SEKUNDARSCHULHAUS MIT TURNHALLE, TURNPLATZ UND SPIELWIESE IN HÖNGG BEI ZÜRICH.

Wettbewerb Schulhausanlage in Zürich-Höngg.

Aus dem Bericht des Preisgerichts.

Links Nordwestfront, Grundriss vom I. Obergeschoss, westlicher Teil vom Erdgeschoss mit Sing- und Vortragsaal, rechts die Südostfront. — Masstab 1 : 600.
I. Preis (3000 Fr.), Entwurf Nr. 80. — Verfasser: Arch. Dr. Roland Rohn, Zürich.

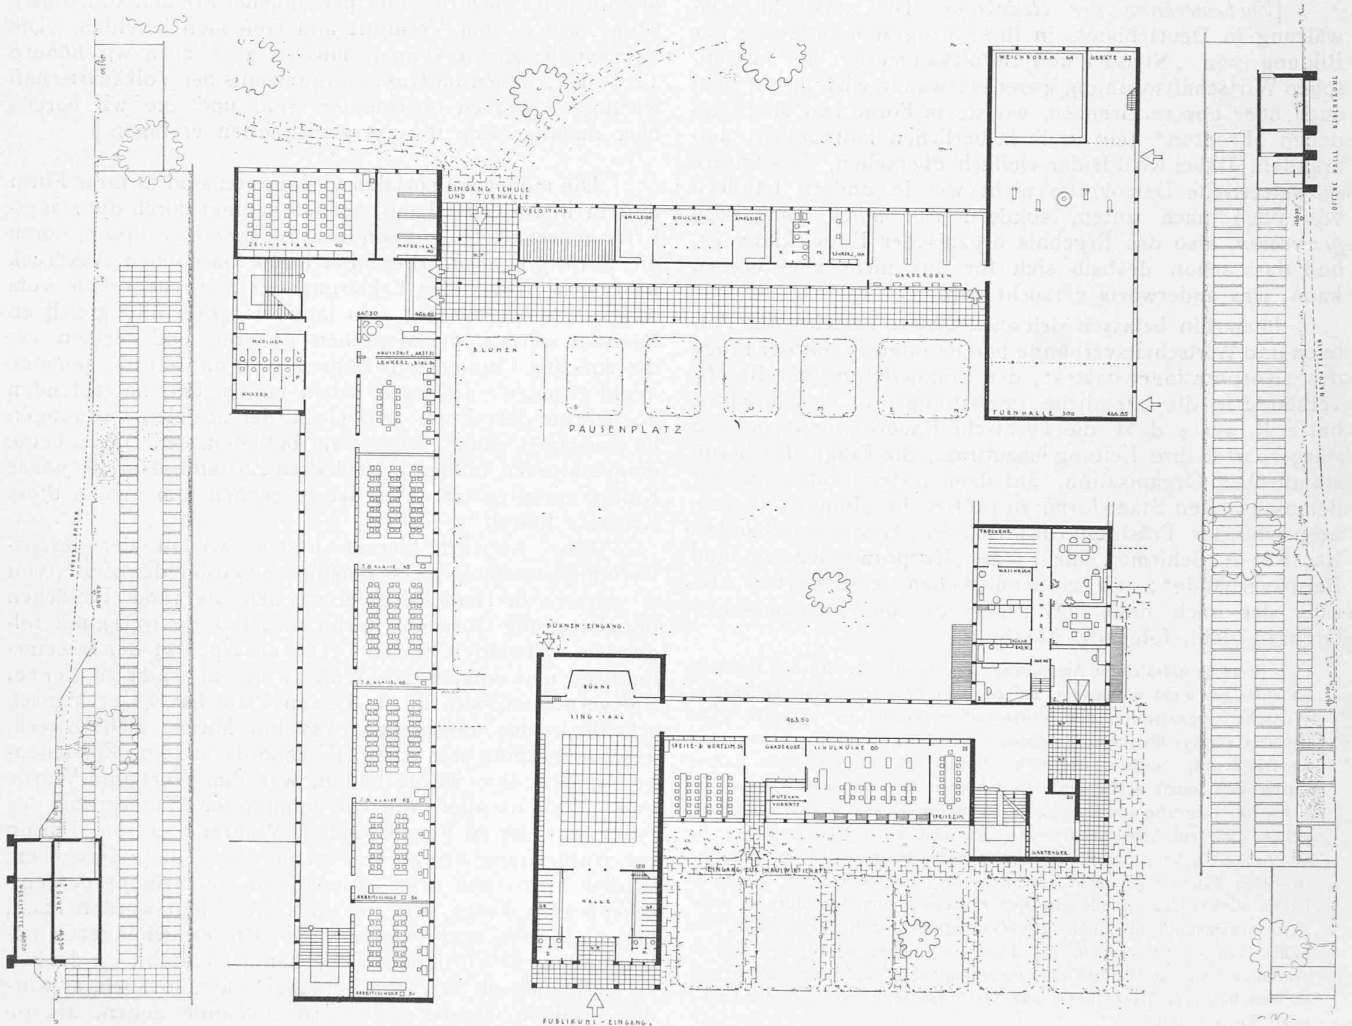
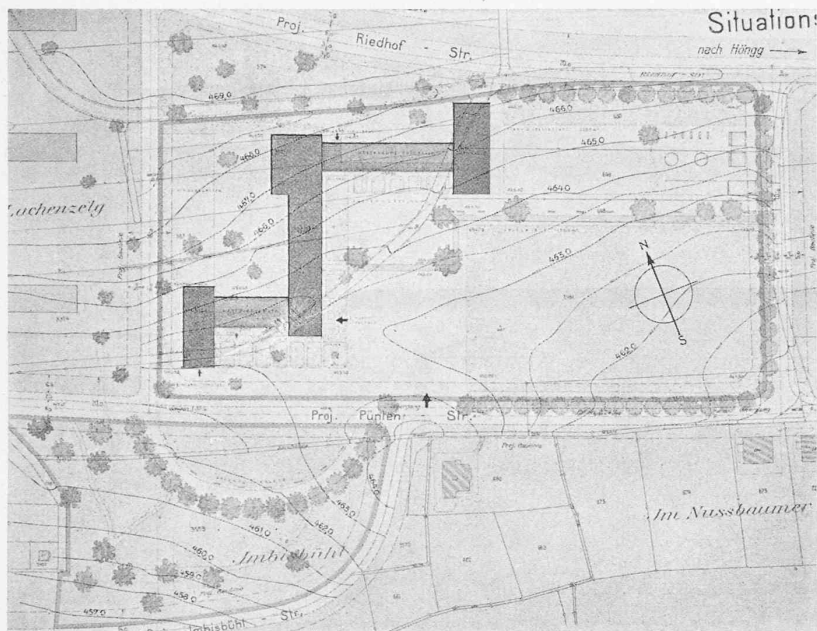
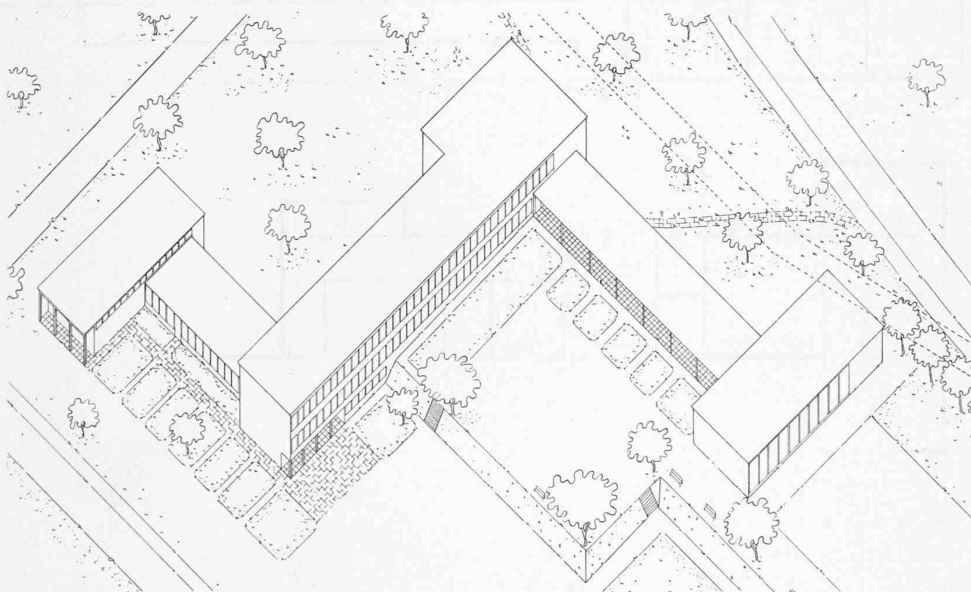
Die Prüfung der in engerer Wahl stehenden Projekte ergibt: **Projekt Nr. 80, „20191“.** Die Stellung der Schule in der vorgeschlagenen aufgelockerten Form auf dem nordwestlichen Teil des Geländes ist richtig. Im Zusammenhang damit steht eine gute Auswertung des ansteigenden Geländes, derart, dass die Spielwiese als grösste Fläche im flachen Teil des Terrain liegt und mit dem Turnplatz und den windgeschützten, sonnigen Pausenplätzen zu

einer Einheit zusammengefasst ist. Das Geländedreieck an der Riedhofstrasse ist zum Schulareal hinzugezogen. Der Hauptzugang erfolgt richtigerweise von der Püntenstrasse aus, von wo aus auch für abendliche Veranstaltungen ein besonderer Zugang direkt zum Singsaal und ein solcher zur Küche besteht. Ein weiterer Zugang ist von der Riedhofstrasse aus vorgesehen, der auch als Zugang zur Turnhalle dient. Die drei Primarklassen sind ebenerdig mit dem Pausenplatz, die 7 Sekundarklassen im Obergeschoss des Haupttraktes klar und übersichtlich untergebracht; das Treppen- und Korridorsystem ist durchwegs einfach und in geeigneten Abmessungen gehalten. Der gedeckte Pausenplatz erscheint etwas schmal. Die Anlage der Turnhalle mit deren Nebenräumen ist im allgemeinen zweckmässig, dagegen fehlt die direkte Verbindung zwischen Garderobe und Weichboden; der Geräteraum ist zu tief. Singsaal und Vorraum konnten in dem besondern Anbau frei entwickelt und gut proportioniert werden. Die Unterbringung der Handfertigeräume unter Terrain ist zu beanstanden. Die Hauswartwohnung liegt günstig zu Haupteingang und Saalbau. Im äusseren Aufbau zeigt sich eine wohlhabende Baumasse, deren einzelne Elemente, Saalbau, Küche, Hauptbau, Spielhalle, Turnhalle, klar zum Ausdruck gelangen. Zusammenfassend: der Entwurf stellt eine glückliche Lösung der Bauaufgabe dar. Durch die Stellung der Schule im Schwerpunkt des gesamten Freigeländes, durch die Auflockerung ihrer Baumasse und durch die geschaffenen Beziehungen auch zu dem Gelände an der Imbisbühlstrasse tritt die Gesamtanlage in organischen Zusammenhang mit der offenen Bebauung des Ortsteils. Baukosten 1 123 000 Fr.

II. Preis (2200 Fr.), Entwurf Nr. 48.

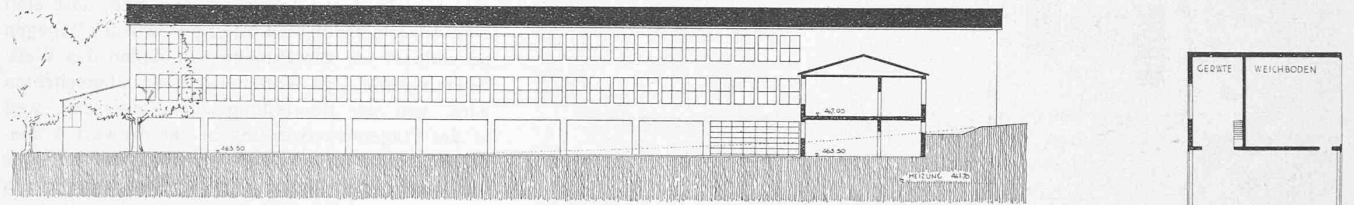
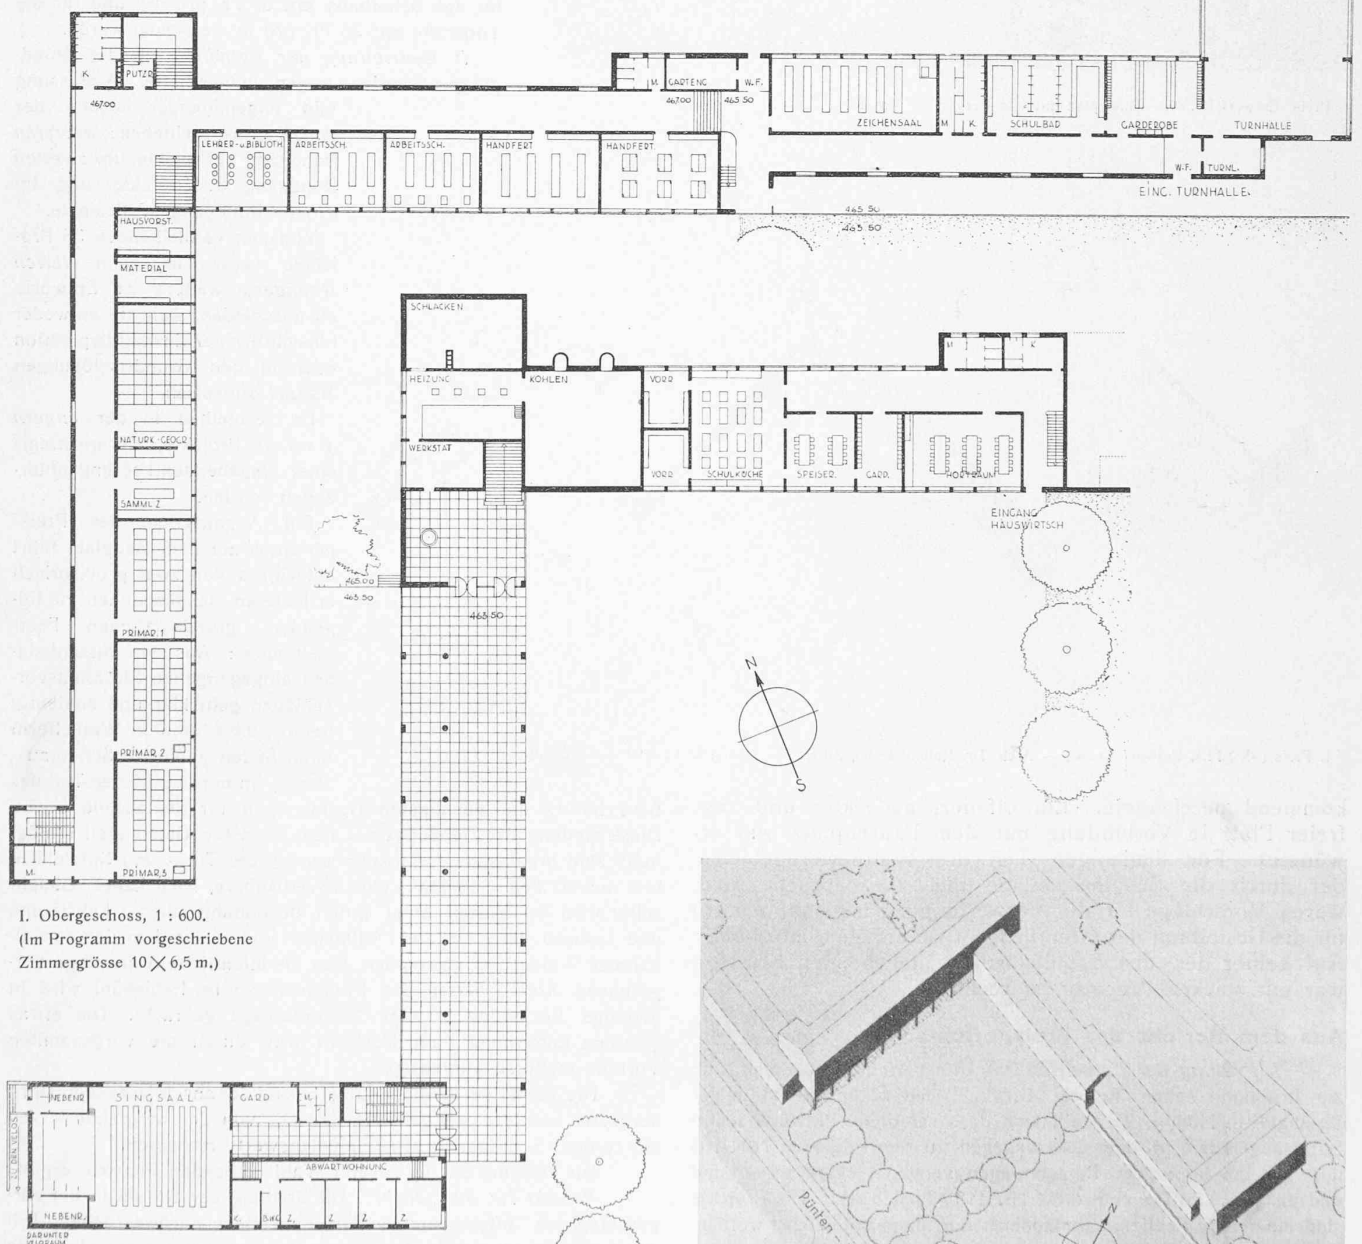
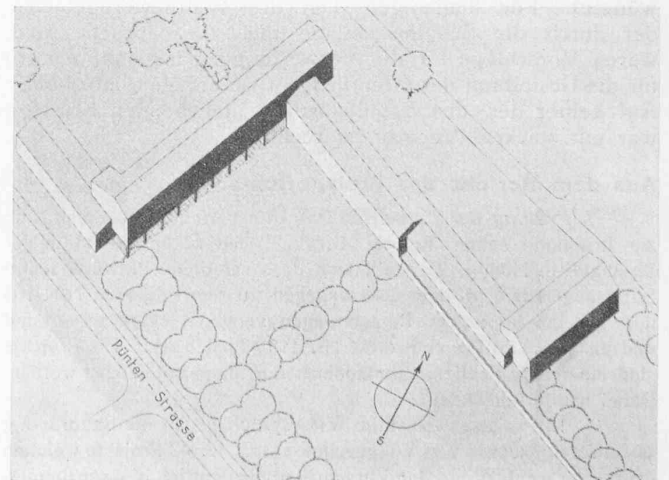
Projekt Nr. 48, „G.G.I.“ Die Aufgabe ist grundsätzlich richtig gelöst. Der Schulhaustrakt, auf die höchste Stelle des Geländes gestellt, mit anschliessenden Gebäudeflügeln führt zu einer Lösung mit grösstmöglichem Sonnenfang und Schutz der Pausen- und Arbeitsplätze und der Grünflächen. Der etwas zu grossen Spielhalle mit freiem Durchblick steht der zu kleinlich geratene südliche Eingang gegenüber. Dieser und die zugehörige südliche Treppe dürften in der Praxis wegen ihrer Lage zum Haupteingang werden aber als solcher ungenügend dimensioniert sein. Die Ausmündung der Treppe in den Korridor ist unbefriedigend, die Zahl der Aborte zu knapp. Die Verteilung der Klassenzimmer auf die Etagen ist gut, ebenso diejenige der übrigen Unterrichtsräume. Gut gelegen sind Hauswartwohnung und Singsaal, zu beanstanden ist der schlauchartige Zugang zu diesem. Weniger zu befriedigen vermag die Organisation des Turnhallengrundrisses. Die etwas weitläufig

geratene Buanlage zeichnet sich durch einen schlichten Aufbau und durch eine folgerichtige Verteilung und Bemessung der Fenster aus. Baukosten 1 185 000 Fr.

III. Preis (2000 Fr.), Entwurf Nr. 8.

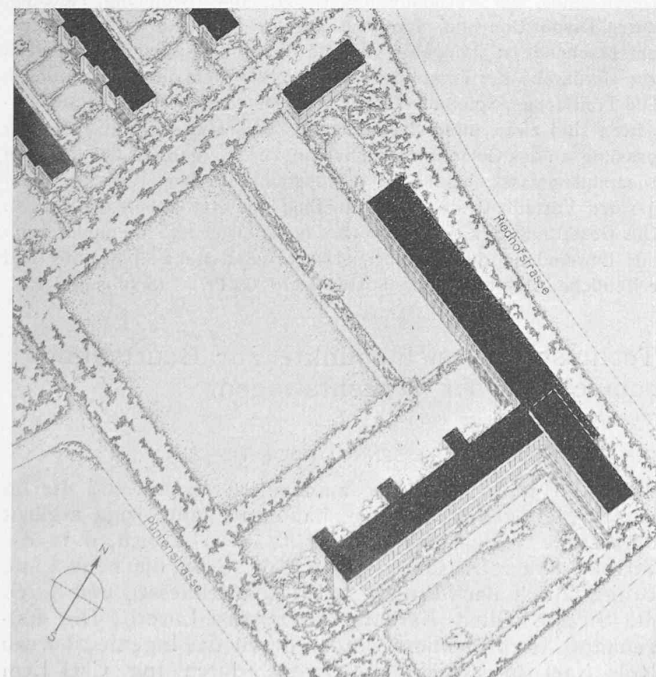
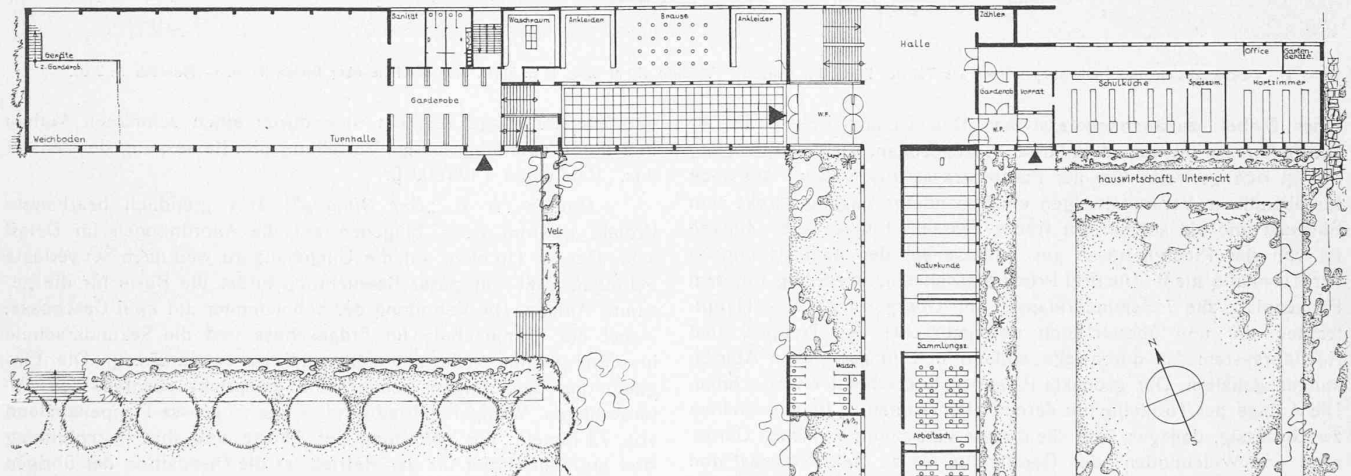
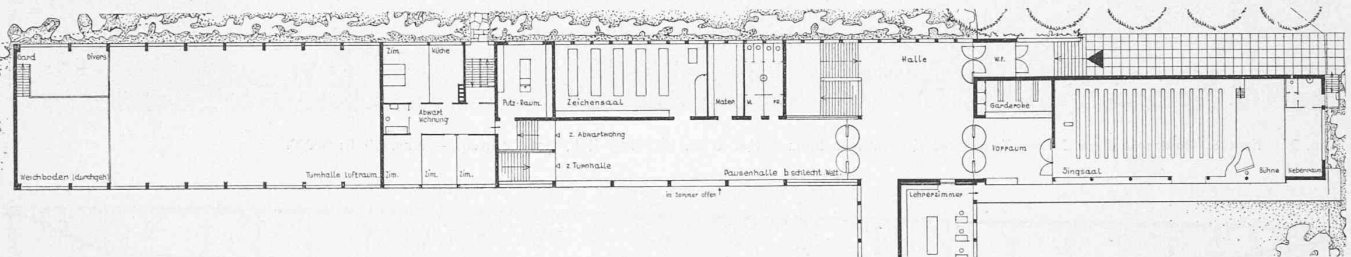
Projekt Nr. 8, „Der Bildung“. Das gründlich bearbeitete Projekt gewinnt beim Eingehen auf die Anordnungen im Detail sehr. Der im Hinblick auf die Umgebung zu weit nach SO verlegte Schulhaustrakt mit guter Beleuchtung bildet die Basis für die gesamte Anlage. Die Verteilung der Schulzimmer auf zwei Geschosse, wobei die Primarschule im Erdgeschoss und die Sekundarschule im Obergeschoss untergebracht sind, ist zweckmässig. Die Eingliederung der übrigen Nebenräume entspricht ebenfalls den Anforderungen. Weniger befriedigend ist der zu grosse Treppenabstand von 72 Meter; die Verteilung der Aborte und ihre Durchbildung sind gut. Vorteilhaft für den Betrieb ist die Disposition der übrigen Raumgruppen, wie Sing- und Vortragsaal, des hauswirtschaftlichen Unterrichtes, der Turnhalle und Bäder, Abwartwohnung, Heizung, deren Disposition und räumliche Durchbildung überlegt und zweckentsprechend ist. Ungelöst ist die Verbindung des Weichbodens zur Garderobe der Turnhalle, nachteilig die Tiefe des Geräteraumes. Die Freiflächen, Spielhof, Turnplatz, Spielwiese, Schul- und Schülergärten sind zwar, ihren Bestimmungen entsprechend, mit guter Anpassung an das Gelände vorzüglich angeordnet und mit Grünanlagen zusammengefasst, jedoch zum grössten Teil dem Westwind ausgesetzt. Vorteilhaft sind auch die Eingänge zum Schulhaus verteilt. Die Gestaltung des Schulgebäudes ist kubisch und architektonisch mit Empfindung durchgeführt. Das Projekt stellt eine reife und erfreuliche Arbeit dar. Baukosten 1 170 000 Fr. (Schluss folgt.)
